# PREVOST

## INFORMATION DE MAINTENANCE

Im98-06

DATE: Mars 1998	SECTION: 22
SUJET: REMPLACEMENT DES SUPPORTS DE PLASTIQUE

FIGURE 2: SUPPORTS DE PLASTIQUE (INSTALLATION TYPIQUE)

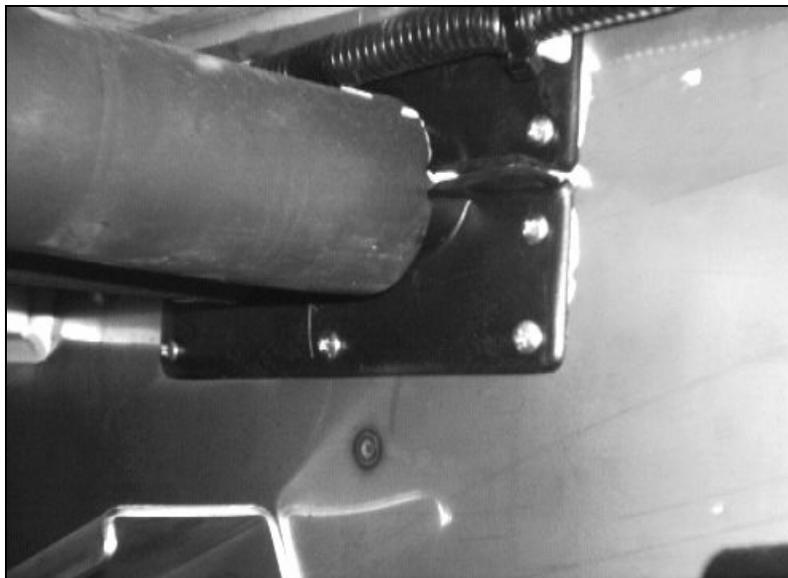
Sur les véhicules ci-haut mentionnés, les supports de plastique des tuyaux de haute pression situés dans le compartiment à bagages arrière peuvent fondre sous l'effet de la chaleur ce qui peut occasionner des fuites du côté haute pression du système d'A/C.

1. Dans le compartiment à bagages arrière (voir fig. 1), couper les attaches de nylon et déplacer les câblages lorsque nécessaire.
2. Retirer les vis des supports de plastique puis les supports (voir fig. 2), mettre les vis de côté.
3. Enlever le produit d'étanchéité Sikaflex 221 et nettoyer la surface.
4. Remettre du produit d'étanchéité Sikaflex 221 sur la paroi puis visser les supports (Prévost #453145) en acier inoxydable.
5. Fixer les câblages avec des attaches de nylon.

Pièce No	Description	Qté
453145	Support en acier inoxydable	2
